改善箇所説明図

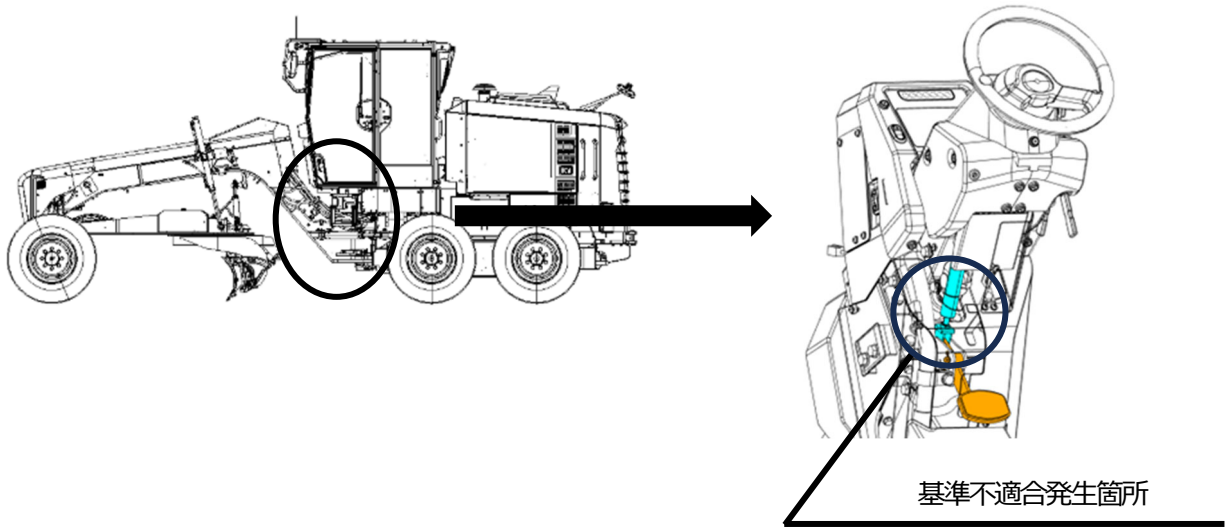
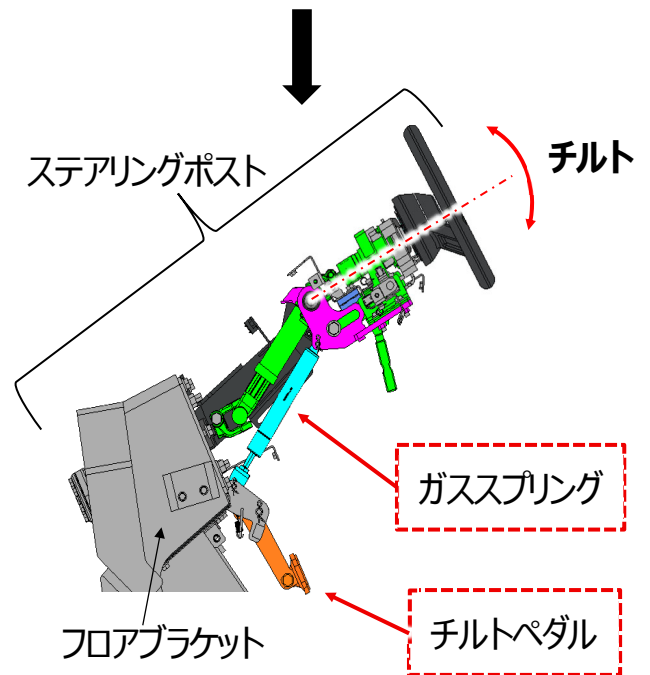
部品	項目	現状品	対策品
ガススプリング	記載品番	23D-43-51180 	23D-43-51190 
チルトペダルブラケット	刻印の記載	 無し	 刻印「A」
	隅形状	 R形状	 面取り形状

（グレーダのステアリングポストにおいて、ステアリングポストを保持しているガススプリングの設計検討が不十分なため、チルトペダルは操作時にガススプリング内部のガスが漏れることがある。
そのため、そのまま使用を続けると、ガススプリングの保持力が低下してハンドルを任意の位置に固定できなくなり、最悪の場合、かじ取操作が確実にできなくなるおそれがある。

改善措置の内容：全車両、ガススプリングとチルトペダラー式を対策品に交換する。

識別：ガススプリング上部にピンク色のマーキングをする。
